Změnový list č. 2

Název a evidenční číslo Stavby:	Zabezpečení podjezdových výšek na vltavské vodní cestě I.a. etapa: Vraňansko - Hořínský kanál, zhotovitel stavby 003.C Číslo projektu 500 551 0004 SO 331 Přeložka vodovodu – km 9,27 SO 631 Přeložka STL plynovodu – km 9,27 Variace č. 2 Použití výkonnější technologie na podvrty pro potrubí (voda a plyn)	Číslo SO/PS / číslo Změny SO/PS:	Pořadové číslo ZBV: 2
---------------------------------	---	----------------------------------	---

Změna se týká stavby 003. – Silniční most na místní komunikaci - Vraňany

Pokyn správce stavby č. 3 k provedení Variace č. 2 dle Pod-čl. 13.3 OP/ZP - podvrty

PODÉLNÝ PROFIL

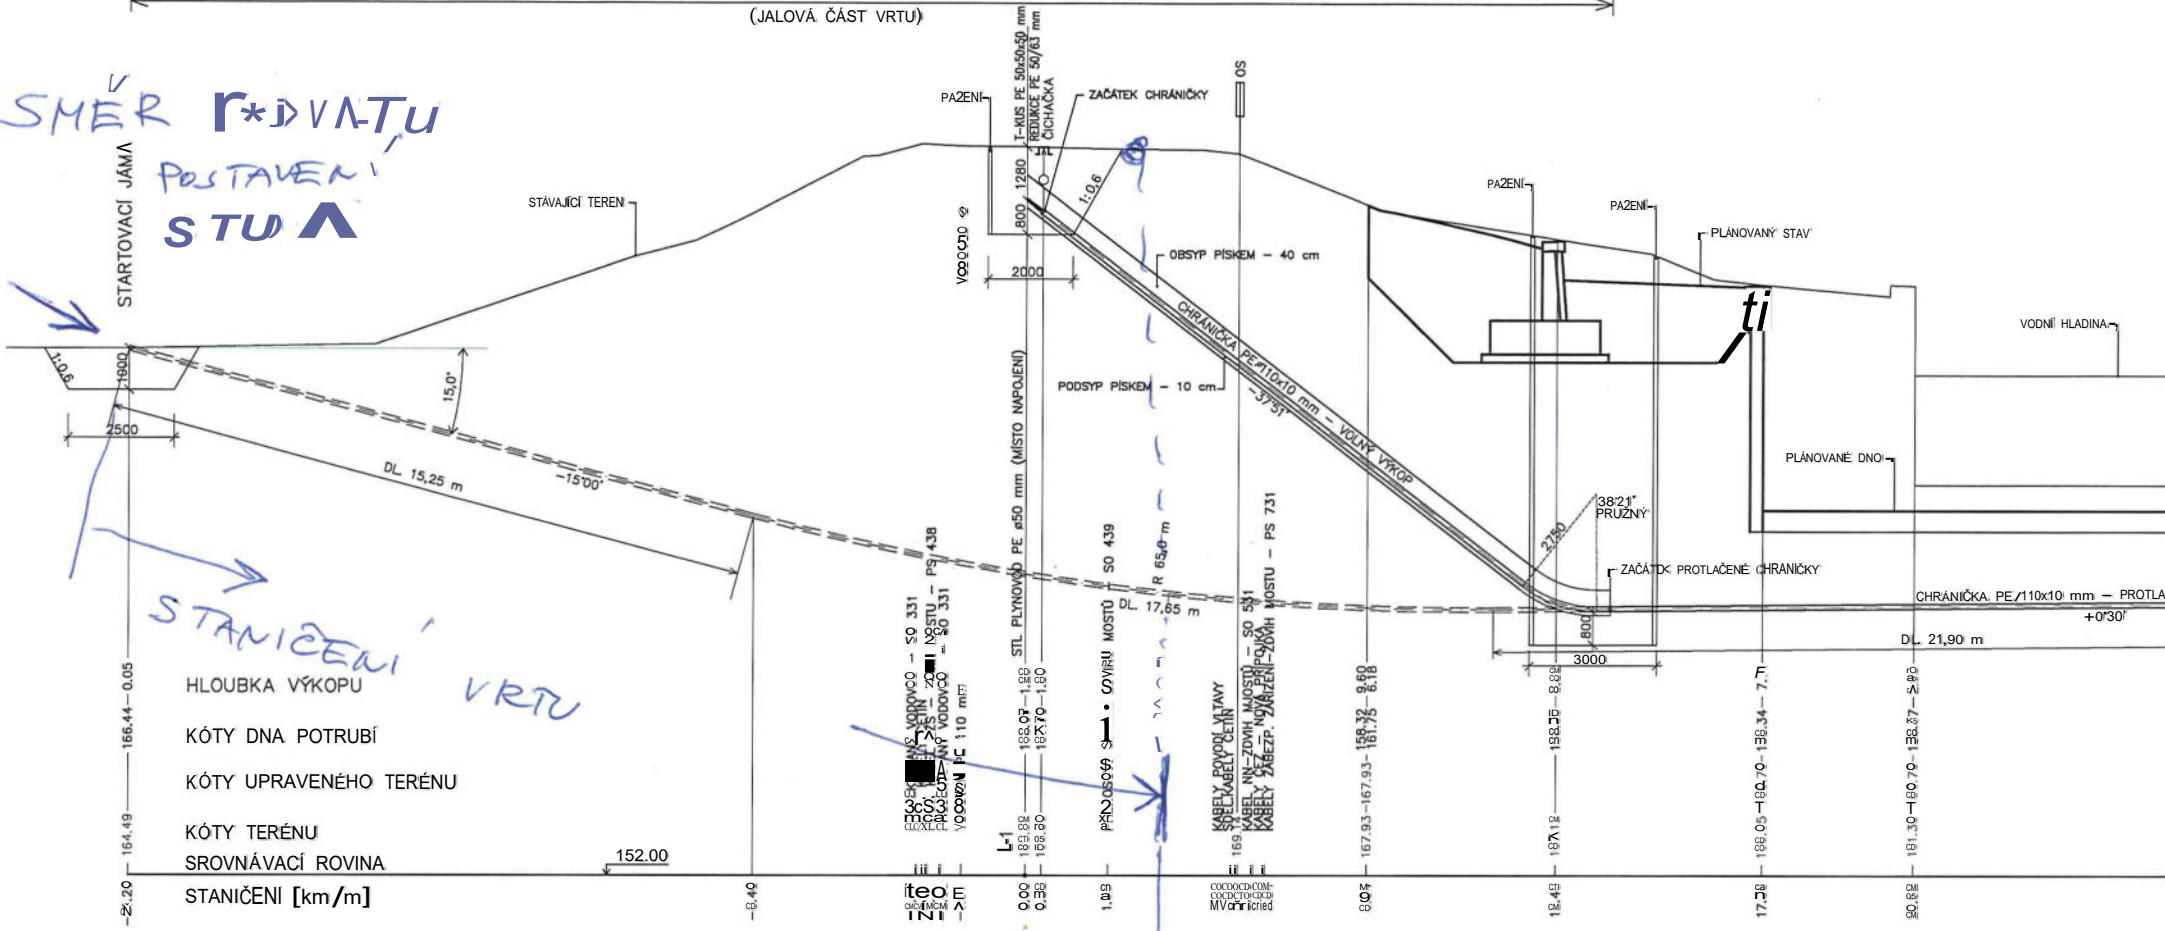
3. O tomto vrtu byl vystaven samostatný protokol (viz. příloha č. 4 - protokol o průběhu pilotního vrtu), který popisuje postup vrtu, současně přikládám schématické znázornění vrtu z kterého je patrné místo ukončení vrtu (viz. příloha č. 5 - schématický náčrt vrtu) A byl proveden zápis do SD (viz. příloha č. příloha č.11 - fotografie zápisu do stavebního deníku)

4. Dle našeho odborného názoru a na základě dlouholetých zkušeností se domníváme, že příčinou nedokončení pilotního vrtu je s největší pravděpodobností odlišná geologie, než byla zastižena geologickým průzkumem – (viz. příloha č. 6 - výňatek z PDPS - geologické poměry), toto tvrzení podporuje příloha fotodokumentace z jámy pro výplach (viz příloha č. 7 - foto geologie z jámy pro výplach)

SO 232 - ÚPRAVA VJEZDU PLAVEBNÍHO KANÁLU - KM 9,27
PÚDORYS MĚŘÍTKO 1:100

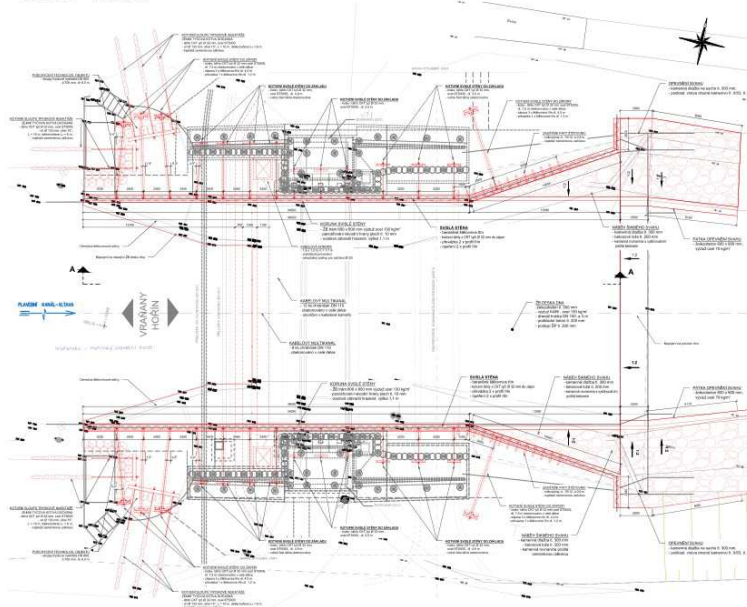
Výkopem pro výplach byl již v přípovrchové vrstvě, do hl cca 1,0 m zastížen hrubý, kamenitý, ulehlý štěrky s hojnými valouny 10 – 15 cm, ojediněle až 25 cm, a lze oprávněně předpokládat, že v bazální vrstvě budou valouny velikosti kamenů a balvanů ještě hojnější. To dokumentuje i podstatné snížení rychlosti postupu při beranění štětovic v hloubce báze terasy.

Zároveň je nutné konstatovat, že při rozšiřování mostu budou geotechnické práce navržené k zapažení stavební jámy na obou březích zasahovat do starých základových konstrukcí a zásypů za mostními opěrami, o jejichž složení nejsou relevantní informace.

Ad 1) Vyhodnotit, zda lze realizovat navrženou technologii zapažení stavební jámy sloupy TI, v daném hrubě kamenitém štěrku v potřebné kvalitě, homogenosti sloupů a jejich projektovaných rozměrech.

SO 231 SILNIČNÍ MOST NA MÍSTNÍ KOMUNIKACI - VRAŽANY - KM 9,27
PODÉLNÝ ŘEZ OSOU KOMUNIKACE, M 1:100

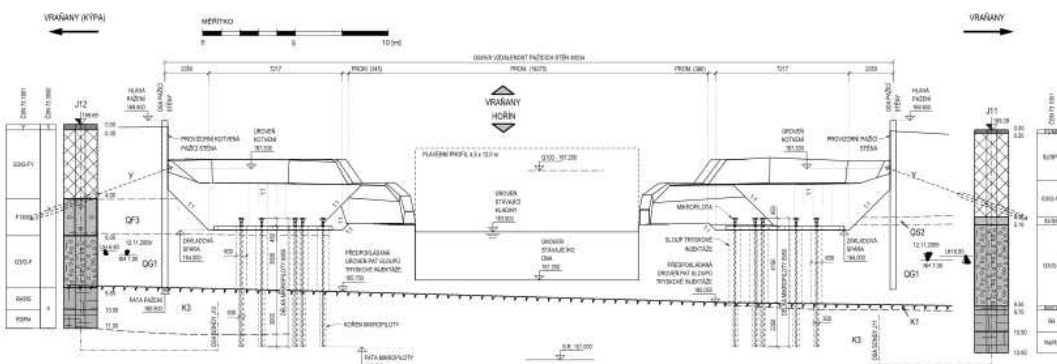
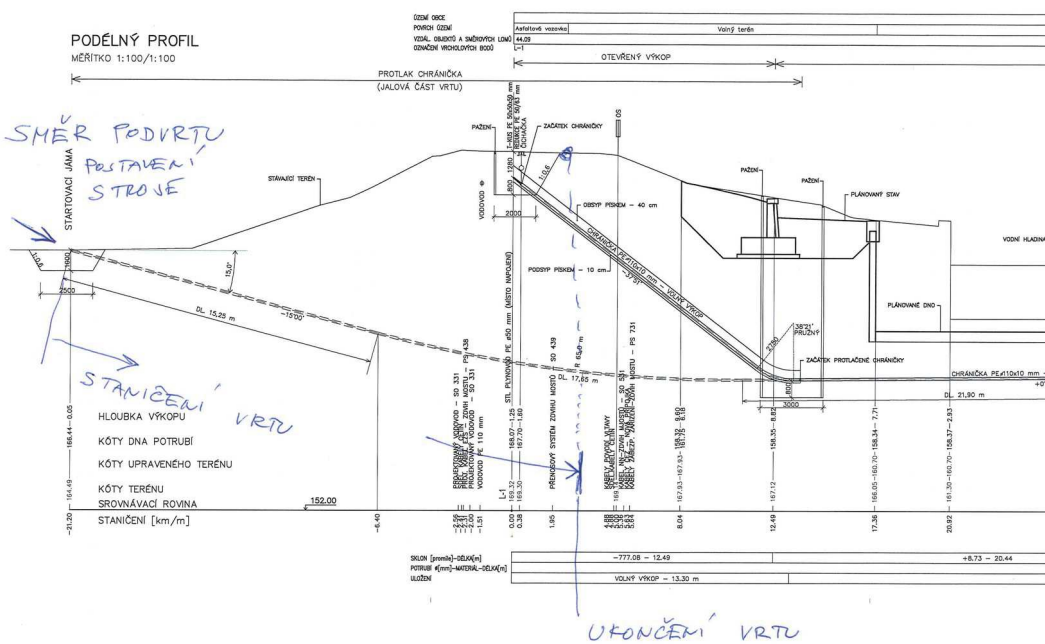
V geologické dokumentaci průzkumných vrtů uvádějí zrnitost kvarterní šterkové terasy v průzkumném vrtu J11 (169.39 m n.m.), rozsahu hloubek 5,1 – 9,5 jako písčité šterk, ulehlý, valouny průměru 1,0 až -3,0 cm, max. vel. 5,0 cm.

V průzkumném vrtu J12 (169,69 m n.m.), v hloubce 6,00 až 8,80 m je dokumentovaný písčité štěrky, ulehlý, s valouny vel 2,0 až 4,0 cm, max. o vel. 10,0 cm.

ZABEZPEČENÍ PODJEZDNÝCH VÝŠEK NA VLTAVSKÉ VOD. CESTĚ
SILNIČNÍ MOST NA MK - VRAĀNANY, MOSTNÍ OBJEKTY
SO 232 ÚPRAVA VJEZDU PLAVEBNÍHO KANÁLU - KM 9.27

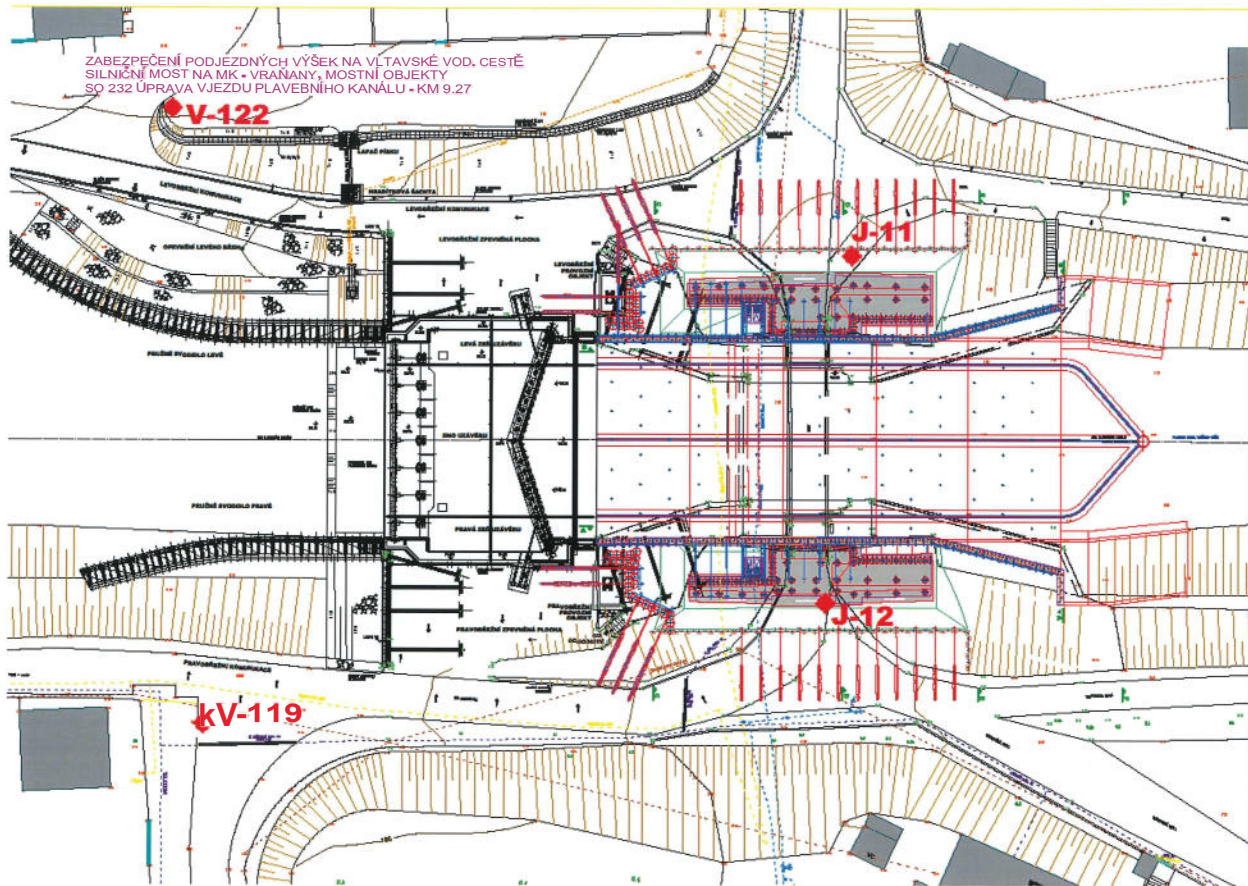
Vrtem V-122 je balvanitá frakce dokumentována v úrovni 3.90-4.40.

Archivní sondy V-119 a V-122 byly v souřadnicích JTSK byly zaneseny do situace stavby – vzhledem k umístění obou sond v zájmovém prostoru považujeme jejich výsledky za zcela relevantní pro předmětnou akci.
